Mission régionale d'autorité environnementale

**Avis délibéré
sur le projet de parc éolien
porté par VSB énergies nouvelles
sur les communes de Saint-Jean-de-la-Motte et
La Fontaine-Saint-Martin (72)**

N°MRAe PDL-2024-7576

Plan masse du parc éolien – source dossier

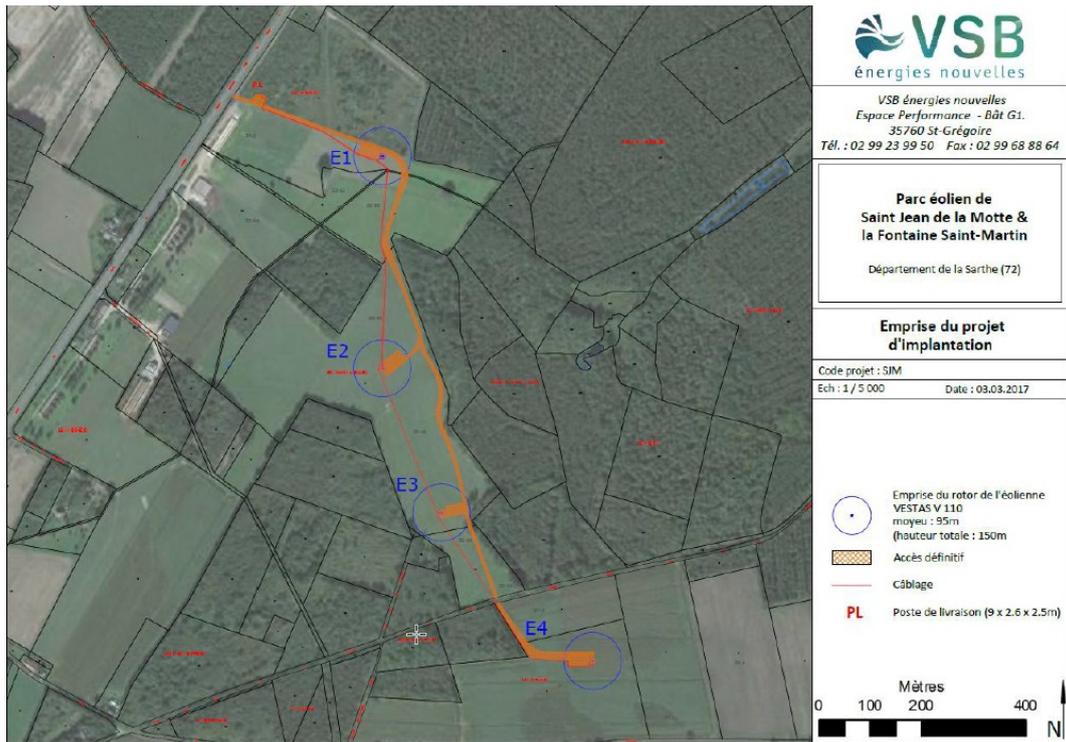
- le risque de collision en phase d'activité : Bien que les écoutes en altitude (28,4 %) confirment les enjeux liés aux Noctules communes, Noctules de Leisler et Pipistrelles communes, le risque de collision avec les pales en altitude est qualifié de faible au regard de la localisation majoritaire des contacts avec des chiroptères au sol (71,6 %). L'impact global est quant à lui qualifié de moyen en raison de la grande variété d'espèces contactées et de la présence d'habitats favorables à proximité. Le maintien de l'implantation des éoliennes interroge notamment du fait de la distance très réduite en bout de pale avec les éléments arbustifs. Cette distance n'est pas mentionnée dans le dossier mais, au vu des plans fournis, peut être estimée à environ 30 m pour l'éolienne E1, 70 m pour E2, 40 m pour E3, 110 m pour E4.

La MRAe rappelle qu'Eurobats du Programme des Nations Unies pour l'Environnement (PNUE) recommande un éloignement minimal entre éoliennes et lisières boisées ou haies de 200 mètres en bout de pale.

En l'absence d'un protocole *lisière* complet et étayé, il ressort qu'à minima, les éoliennes E1 et E3 doivent être déplacées pour que leur implantation puisse être envisageable au sein d'habitats dont l'enjeu est qualifié comme fort, pour qu'il ne soit pas fait abstraction des apports de connaissances de 2023 et que ne soit pas méconnu et maintenu le risque déjà signalé au porteur de projet dans l'avis du 24/10/2017. En l'état actuel du dossier, les enjeux chiroptérologiques sont largement minorés alors que, pour rappel, toutes les espèces de chauves-souris sont protégées en France¹⁷,

- ***de mieux mobiliser et capitaliser les apports et conclusions des inventaires de 2023 ;***
- ***de produire une analyse lisière complète, argumentée et conclusive quant à la distance minimale devant être adoptée entre le bout de pale et les espaces boisés ;***
- ***de revoir les implantations des éoliennes en conséquence ;***
- ***de vérifier si les trois conditions requises pour obtenir une dérogation à l'interdiction de destruction des espèces et habitats protégés sont vérifiées.***

Localisation des habitats naturels et de la flore

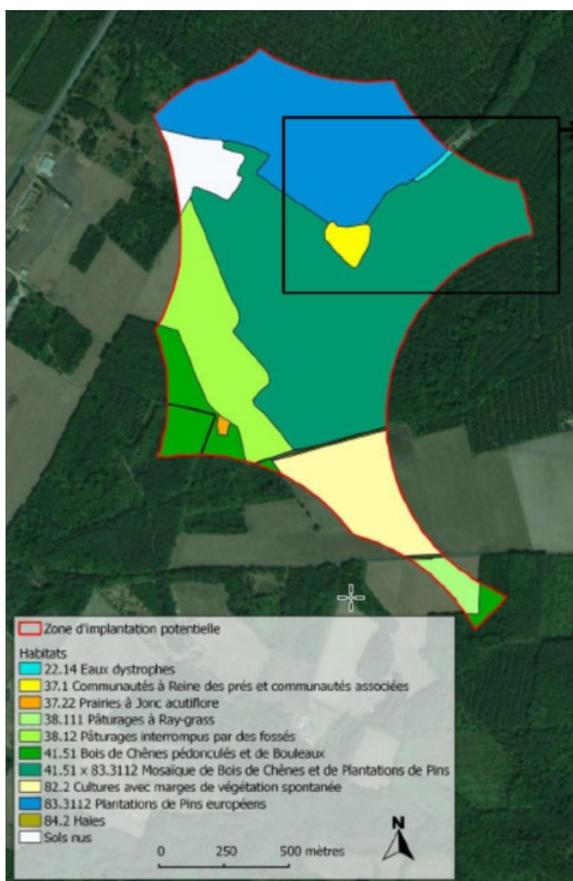
La ZIP du projet fait l'objet d'une cartographie identifiant neuf types d'habitats. Ce document est strictement identique à celui fourni dans le dossier de 2017. Aucun nouvel inventaire n'est mentionné. Trois habitats : les Eaux dystrophes, les Communautés à Reines des prés et communautés associées ainsi que les Bois de Chênes pédonculés et de Bouleaux, sont d'intérêt communautaire. Ils étaient ponctuellement représentés dans la ZIP, les Eaux dystrophes et les Communautés à Reines des prés et communautés associées étant éloignées des sites retenus pour l'implantation des éoliennes.

Concernant la flore, 77 espèces végétales avaient été recensées en 2013 dont une, la Sanguisorbe officinale, située à distance des futures éoliennes, présente un fort enjeu de protection. La persistance de ce taxon n'est

pas confirmée et l'absence d'autres espèces végétales à enjeu au niveau des implantations des éoliennes ou de leurs voies d'accès n'est pas démontrée.

La MRAe recommande d'actualiser l'inventaire habitats et flore, d'en actualiser les niveaux d'enjeux et d'en vérifier la bonne prise en compte par le projet.
